Vysvětlení zadávací dokumentace

„Svatoňovice zast.“

evidenční číslo VZ: 63521109

B-8-3 -Harmonogram výstavby

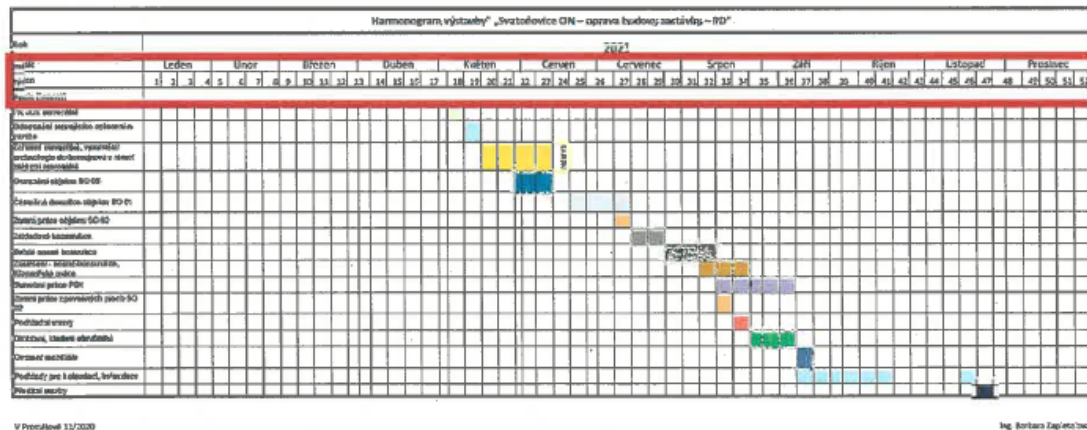
B-8-3 -Harmonogram výstavby – žádáme zadavatele o kontrolu Harmonogramu stavby viz níže. Začátek a konec stavby v Harmonogramu se neshoduje s daty realizace stavby ze Zvláštních technických podmínek (Díl 2_3 Zvláštní technické podmínky).

Dále se v příloze B-8-3 -Harmonogram výstavby nevyskytují objekty PS 01 Zabezpečovací zařízení a PS 02 Sdělovací zařízení.

Žádáme zadavatele o soulad těchto dvou příloh zadání a případné jejich doplnění.

Harmonogram výstavby (B-8-3), coby součást Projektové dokumentace pro společné povolení stavby (Díl 3 zadávací dokumentace) byl zpracován projektantem pro potřeby zadavatele za účelem stanovení předpokládané doby výstavby, která se v mnoha případech následně liší od skutečného požadavku zadavatele, který je závislý na zařazení stavby do plánu stavebních prací, přidělu finančních prostředků a na výběru zhotovitele. Tato část projektové dokumentace je pouze orientační a není pro dodavatele závazná.

Požadovaná a závazná doba realizace je uvedena primárně v čl. 3.7 Závazného vzoru smlouvy o dílo (Díl 2 zadávací dokumentace) a v bodu 5 Zvláštních technických podmínek (Díl 2 3 zadávací dokumentace), které stanoví závazné milníky pro dodavatele při tvorbě Harmonogramu postupu prací, který je požadován jako jeden z dokumentů tvořící obsah dodavatelem podané nabídky ve smyslu čl. 12.3 Výzvy k podání nabídky.

Přednost tedy má ustanovení smlouvy, které jednoznačně definuje zahájení stavby a dokončení stavby včetně dokončení díla a je rovněž v souladu s přílohou smlouvy, tj. Zvláštními technickými podmínkami.
